ASESORÍA PARA LA REVISIÓN DEL ESTUDIO DE FACTIBILIDAD EMBALSE CODEGUA REGIÓN DEL LIBERTADOR GENERAL BERNARDO O'HIGGINS

INFORME FINAL

El presente documento corresponde al **Informe Final** de la Asesoría para la revisión del estudio de factibilidad, que compila en el **Capítulo N°2** las principales observaciones de los informes de cada Etapa y en el **Capítulo N°3** las conclusiones y comentarios de la Asesoría, tanto de los expertos nacionales como internacionales.

Figura N° 3-6: Perfil Geológico del plinto y ubicación de sondajes en Sitio 3

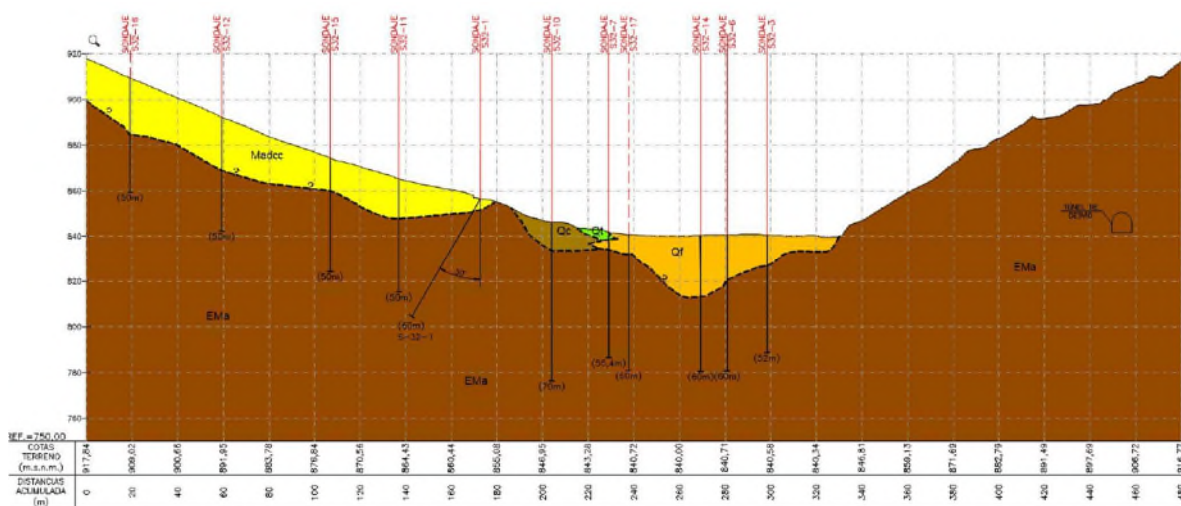
- Administrativos: No se contó con la aprobación de permisos correspondientes al propietario para realizar huellas de acceso en el estribo derecho, por lo que el consultor SMI no pudo realizar los sondeos planificados en dicha zona.
- Técnicos: Ante la dificultad de ejecutar los sondeos en la parte alta en terrenos privados, la alternativa técnica era ejecutar sondeos horizontales en el estribo derecho cercano al cauce,

Esta situación implicó que no se pudo caracterizar en profundidad, a través de sondajes o perfiles sísmicos como estaba contemplado, el estribo derecho, sino a través de recorrido superficial y sólo se ejecutó un sondaje inclinado al inicio/final del túnel proyectado, tal como se visualiza a continuación:

Por tanto, se requiere realizar estudios complementarios geológicos y geotécnicos de trabajos en terreno, en especial en la ribera derecha donde no se realizaron prospecciones, de manera de validar los supuestos utilizados por SMI en el Informe de Factibilidad desarrollado. Además, se recomienda que se optimicen las obras anexas, como el evacuador de crecidas, dado que no se dispone de sondeos o calidad de roca en la zona de impacto del salto de esquí.

Figura N° 3-10: Sondajes Ejecutados en el Sitio 3 de Presa, con Evacuador el ribera derecha.

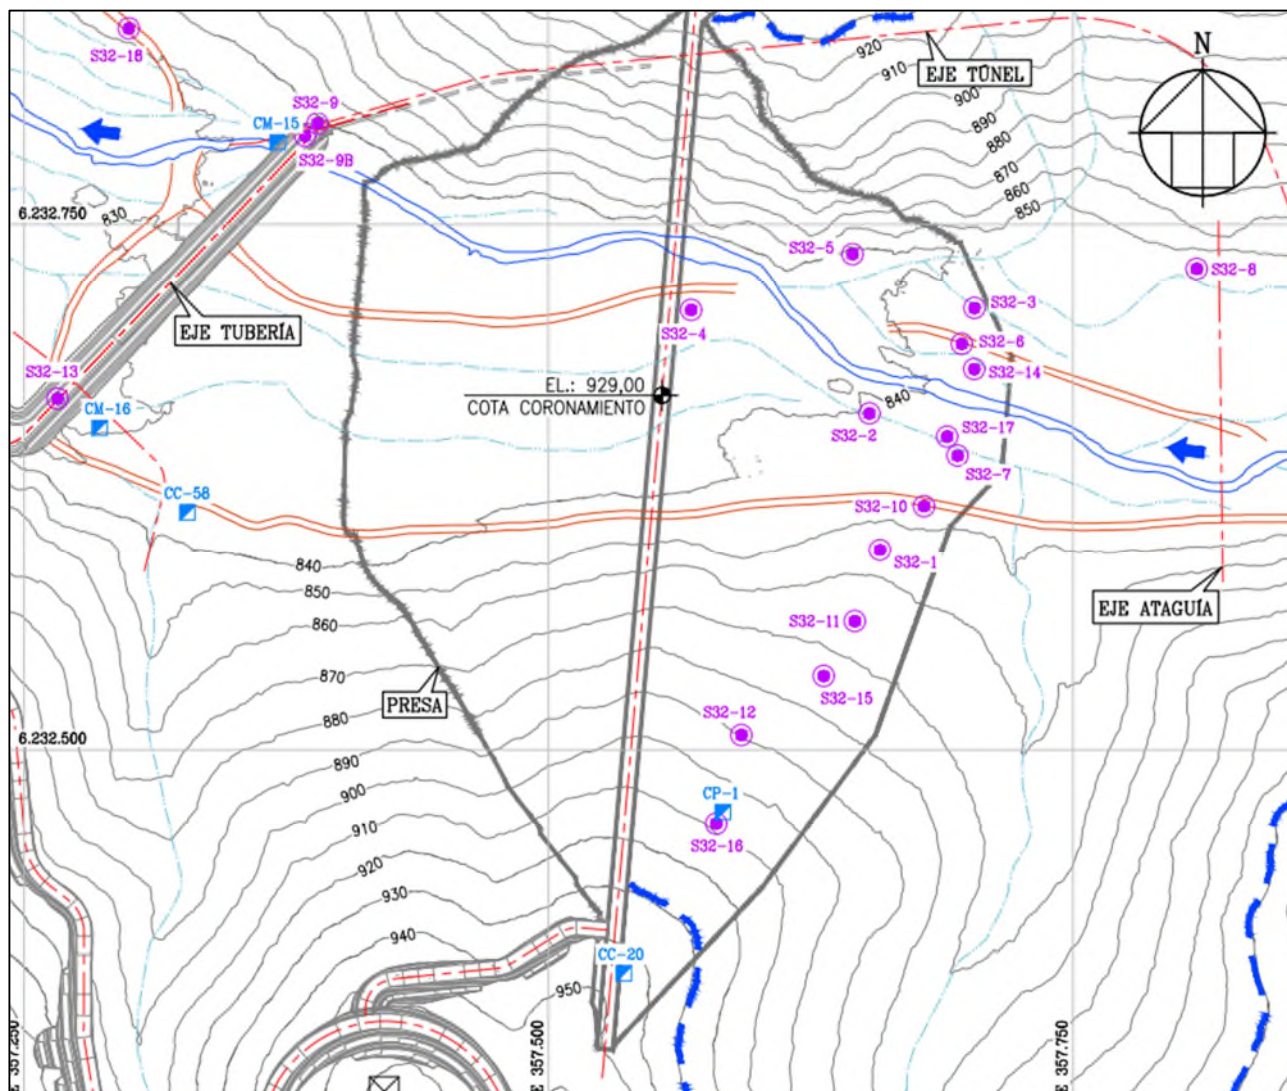
Al término de la Asesoría, se tiene reunión con el experto internacional Sr. Sanchez Caro, quien coincidió en estas conclusiones y ratifica que es necesario realizar estudios complementarios para despejar incertidumbres geotécnicas en especial en el estribo derecho.
